# 原子炉格納容器の破損の防止

## 想定する格納容器破損モードと評価事故シーケンス

## 格納容器破損防止対策の評価項目

## (2) 原子力規制委員会としての結論

原子炉格納容器圧力の推移

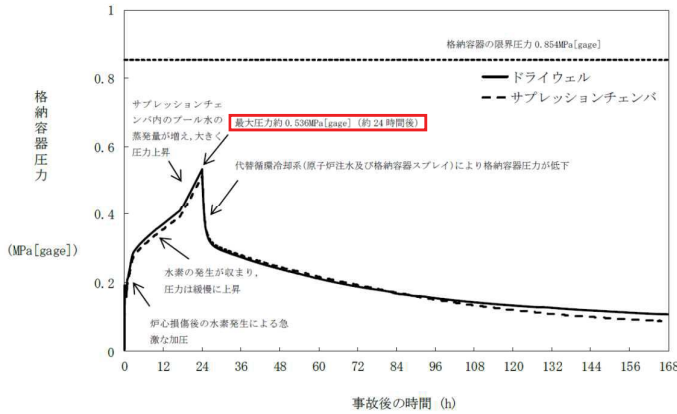
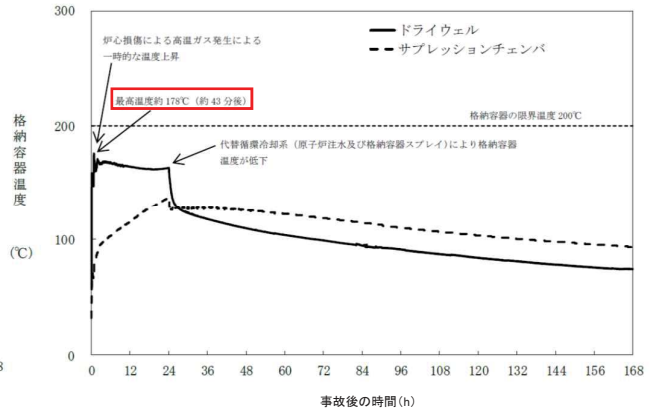
- 原子炉格納容器の最高圧力は、限界圧力2Pd(0.854MPa)を下回る
- 原子炉格納容器の最高温度は、限界温度200°Cを下回る
- 環境中に放出されるCs-137の放出量は約 $9.9 \times 10^{-1}$ TBq(7日間)であり、100TBqを下回る

申請者の解析結果について、評価項目を満足していること、対策及び復旧作業に必要な要員及び燃料等について計画が十分であることなどを確認。これにより、事故シーケンスグループ「雰囲気圧力・温度による静的負荷(格納容器過圧・過温破損)」に対する格納容器破損防止対策が有効なものであると判断

原子炉格納容器圧力の推移

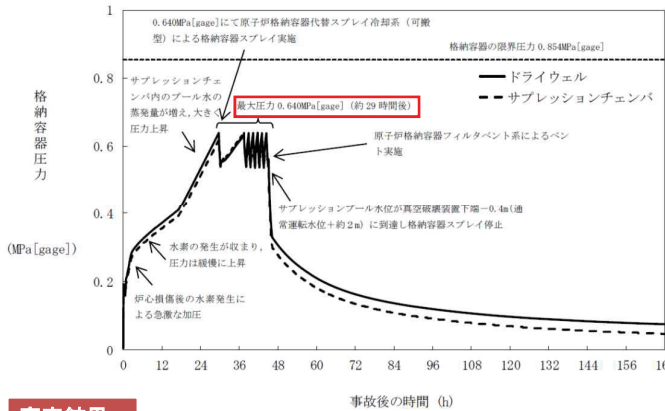
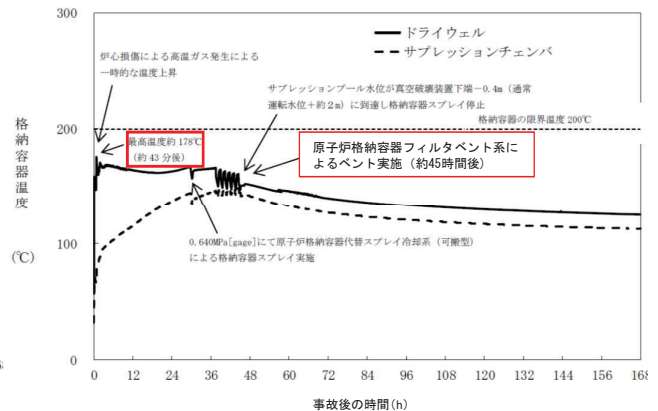
- 原子炉格納容器の最高圧力は、限界圧力2Pd(0.854MPa)を下回る。
- 原子炉格納容器の最高温度は、限界温度200°Cを下回る。
- 環境中に放出されるCs-137の放出量は約1.4TBq(7日間)であり、100TBqを下回る。

申請者の解析結果について、評価項目を満足していること、対策及び復旧作業に必要な要員及び燃料等について計画が十分であることなどを確認。これにより、事故シーケンスグループ「雰囲気圧力・温度による静的負荷(格納容器過圧・過温破損)」に対する格納容器破損防止対策が有効なものと判断

原子炉圧力の推移

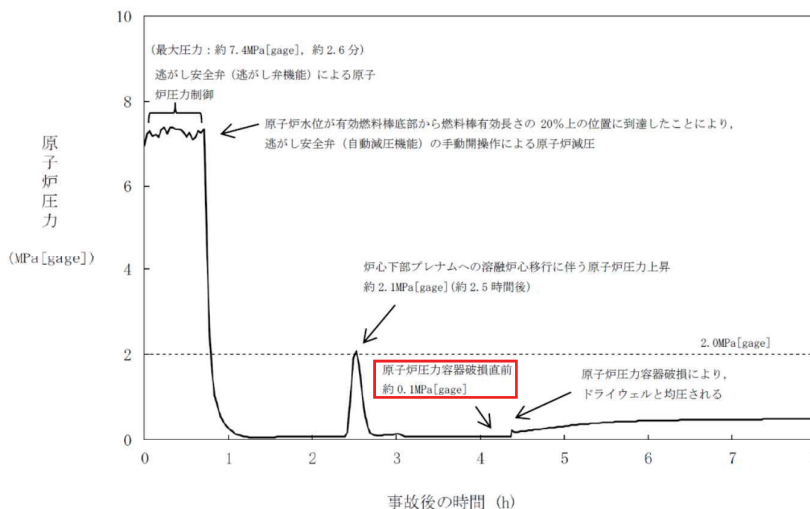
- 原子炉圧力容器破損時点の原子炉圧力は、2.0MPa[gage]以下に抑えられる。

申請者の解析結果について、評価項目を満足していること、対策及び復旧作業に必要な要員及び燃料等について計画が十分であることなどを確認。これにより、格納容器破損モード「高圧溶融物放出／格納容器雰囲気直接加熱」に対する格納容器破損防止対策が有効なものであると判断

原子炉格納容器圧力の推移

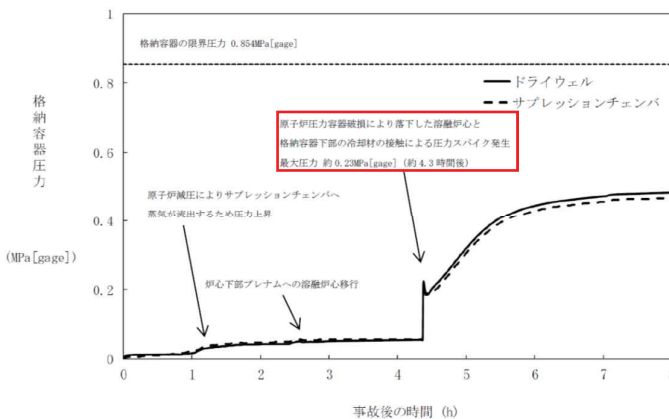
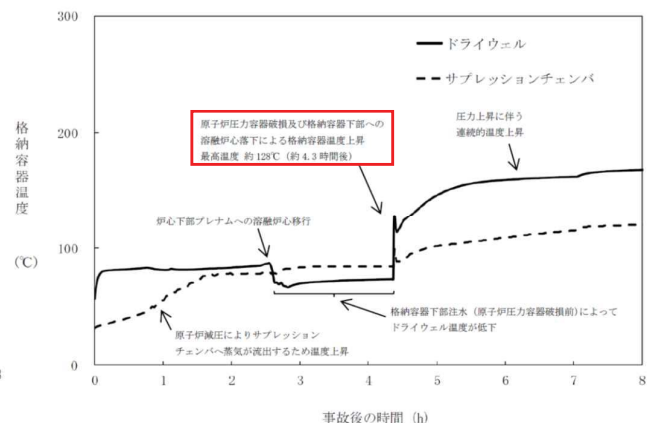
➤ 事象発生から約4.3時間後には原子炉圧力容器破損に至り、圧カスパイクが生じることにより原子炉格納容器内の圧力及び温度は上昇するが、圧カスパイクによって原子炉格納容器バウンダリにかかる圧力、温度はそれぞれ限界圧力2Pd(0.854MPa[gage])及び限界温度200℃を下回る。

申請者が水蒸気爆発の発生の可能性は極めて低いとしていることは妥当と判断  
 申請者の解析結果について、評価項目を満足していること、対策及び復旧作業に必要な要員及び燃料等について計画が十分であることなどを確認。これにより、格納容器破損モード「原子炉圧力容器外の溶融燃料－冷却材相互作用」に対する格納容器破損防止対策が有効なものであると判断

### 水蒸気爆発が実機において発生する可能性

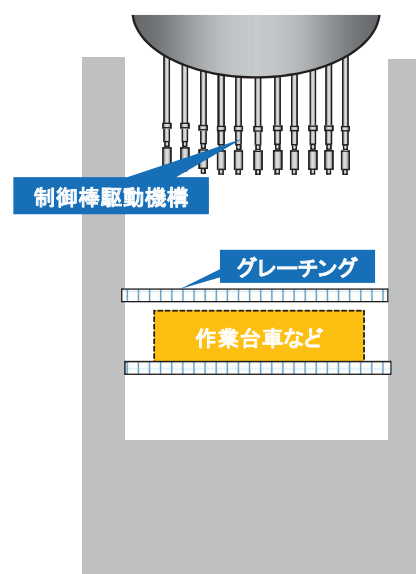
原子炉圧力容器外のFCIのうち、水蒸気爆発について、申請者は、実機において発生する可能性は極めて低いとしており、規制委員会は、その根拠を整理して提示するよう求めた。

- 申請者は、実機において想定される溶融物(二酸化ウランとジルコニウムの混合溶融物)を用いた大規模実験として、COTELS、FARO、KROTOS及びTROIを挙げ、以下を示している。
  - これらのうち、水蒸気爆発が発生したKROTOS、TROIの一部実験の特徴としては、**外乱を与えて液－液直接接触を生じやすくしていること**、若しくは、**溶融物の初期の温度を高く設定することで、溶融物表面の蒸気膜が安定化する反面、溶融物表面が冷却材中で固化しにくさせている**ことが挙げられる。
  - 大規模実験の条件と実機条件とを比較した上で、実機においては、**液－液直接接触が生じるような外乱となり得る要素は考えにくい**。また、**実機で想定される溶融物の初期の温度は実験条件よりも低く、冷却材中を落下する過程で溶融物表面の固化が起こりやすい**。

⇒ 原子炉圧力容器外のFCIで生じる事象として、**水蒸気爆発が発生する可能性は極めて低いことから水蒸気爆発は除外し、圧スパイクを考慮すべき**であることを確認。

ドライウェルの気相濃度の推移(ドライ条件)

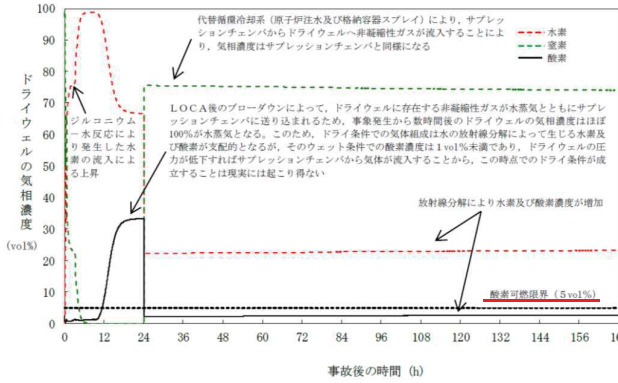
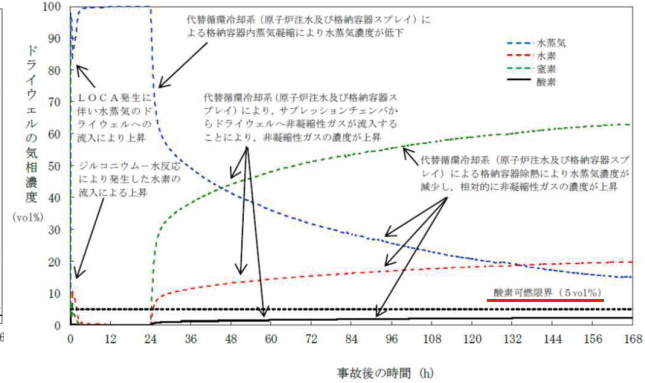
➤ 事象発生から7日後までの酸素濃度はウェット条件、ドライ条件においても可燃限界(5vol%)を下回る。

申請者の解析結果について、評価項目を満足していること、対策及び復旧作業に必要な要員及び燃料等について計画が十分であることなどを確認。これにより、格納容器破損モード「水素燃焼」に対する格納容器破損防止対策が有効なものと判断

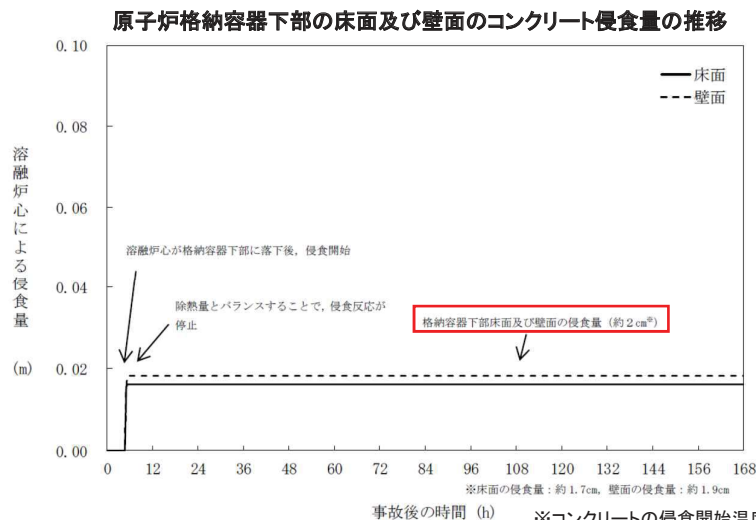
- 溶融炉心落下前に、格納容器下部に注水することにより溶融炉心は冷却される。
- コンクリートの侵食量は原子炉格納容器下部の床面及び壁面ともに約2cmであり、原子炉格納容器の構造部材の支持機能に及ぼす影響はない。

申請者の解析結果について、評価項目を満足していること、対策及び復旧作業に必要な要員及び燃料等について計画が十分であることなどを確認。これにより、格納容器破損モード「溶融炉心・コンクリート相互作用」に対する格納容器破損防止対策が有効なものであると判断

使用済燃料プール水位の推移(想定事故2)

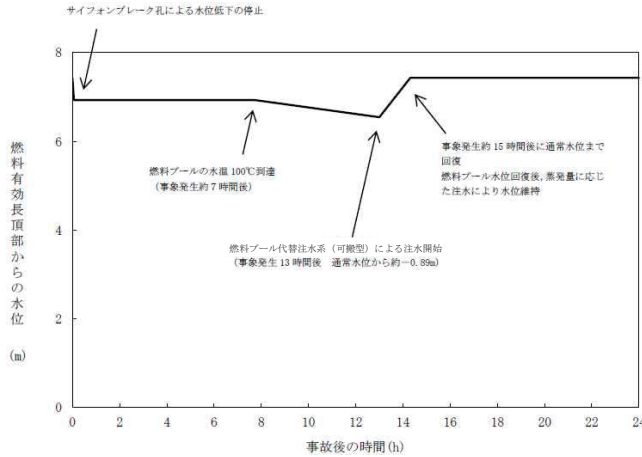
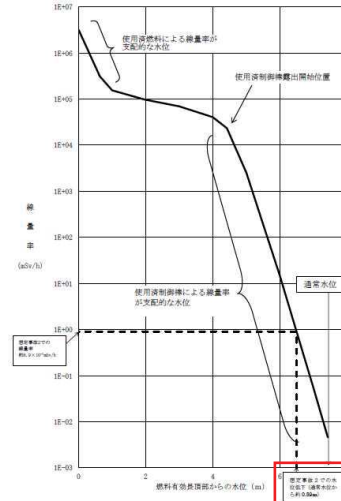
- 放射線の遮蔽を維持できる最低水位(※)は確保される。
- 使用済燃料プールの水位は、燃料プール水戻り配管水平部下端まで回復され、維持される。
- 燃料はボロン添加ステンレス鋼製ラックセルに貯蔵されており、必要な燃料間距離をとる等の設計により水密度の状態によらず未臨界が維持される。

申請者の解析結果について、評価項目を満足していること、対策及び復旧作業に必要な要員及び燃料等について計画が十分であることなどを確認。これにより、使用済燃料プールの「想定事故1」及び「想定事故2」に対する燃料損傷防止対策が有効なものであると判断

原子炉水位の推移

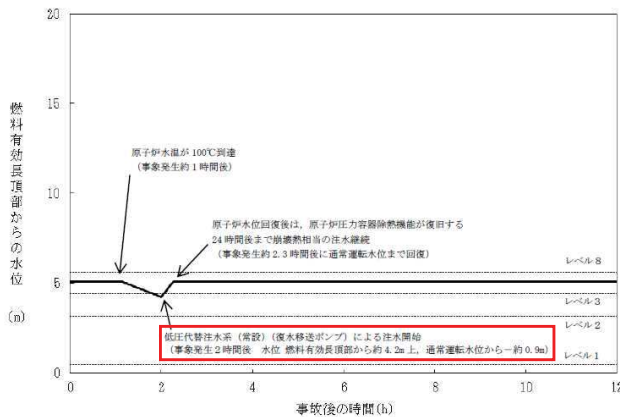
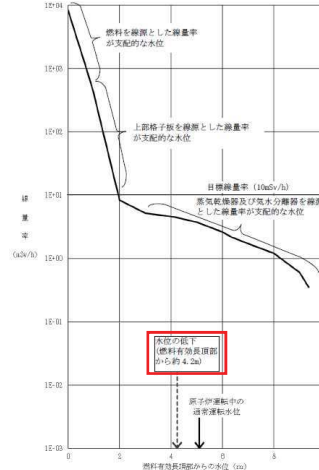
- 燃料有効長頂部の冠水は維持される。
- 原子炉建屋内の空間線量率は、原子炉建屋内の空間線量率10mSv/hを上回ることはない。
- 全制御棒全挿入状態が維持されているため、未臨界は維持される。

申請者の解析結果について、評価項目を満足していること、対策及び復旧作業に必要な要員及び燃料等について計画が十分であることなどを確認。これにより、事故シーケンスグループ「全交流動力電源喪失」に対する運転停止中原子炉内燃料体の損傷防止対策が有効なものであると判断

原子炉水位の推移

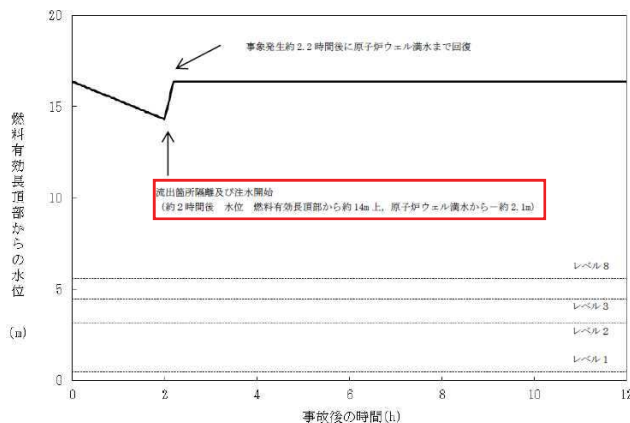
- 燃料有効長頂部の冠水は維持される。
- 原子炉建屋内の空間線量率は、原子炉建屋内の空間線量率10mSv/hを上回ることはない。
- 全制御棒全挿入状態が維持されているため、未臨界は維持される。

申請者の解析結果について、評価項目を満足していること、対策及び復旧作業に必要な要員及び燃料等について計画が十分であることなどを確認。これにより、事故シーケンスグループ「原子炉冷却材の流出」に対する運転停止中原子炉内燃料体の損傷防止対策が有効なものであると判断

反応度の誤投入における事象変化

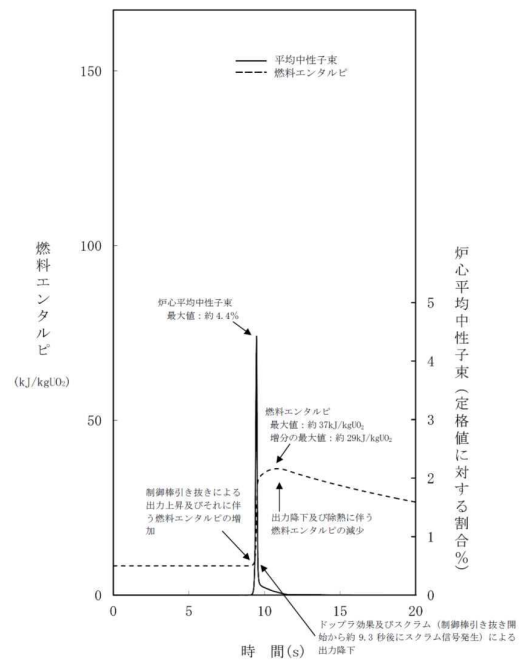
- 原子炉出力は定格値の約4.4%までの上昇にとどまり、制御棒全挿入状態になることにより、原子炉は未臨界となる。
- この過程で投入される反応度は約1.14ドルであることから、反応度投入事象に至るが、以下を満たすことにより燃料の健全性は維持される。
  - ① 燃料エンタルピーは最大で約37kJ/kgUO<sub>2</sub>であり、「発電用軽水型原子炉施設の反応度投入事象に関する評価指針」に示された燃料の許容設計限界のうち最も厳しいしきい値である272kJ/kgUO<sub>2</sub>を超えない。
  - ② 燃料エンタルピーの増分の最大値は約29kJ/kgUO<sub>2</sub>であり、「発電用軽水型原子炉施設の反応度投入事象における燃焼の進んだ燃料の取扱いについて」に示された燃料ペレット燃焼度65,000MWd/t以上の燃料に対するペレット-被覆管機械的相互作用を原因とする破損のしきい値であるピーク出力部燃料エンタルピーの増分167kJ/kgUO<sub>2</sub>を超えない。
- 原子炉水位は、通常運転水位から有意な変動はないため、燃料有効長頂部は冠水が維持される。また、放射線の遮蔽は維持される。

申請者の解析結果について、評価項目を満足していること、対策及び復旧作業に必要な要員及び燃料等について計画が十分であることなどを確認。これにより、事故シーケンスグループ「反応度の誤投入」に対する運転停止中原子炉内燃料体の損傷防止対策が有効なものであると判断
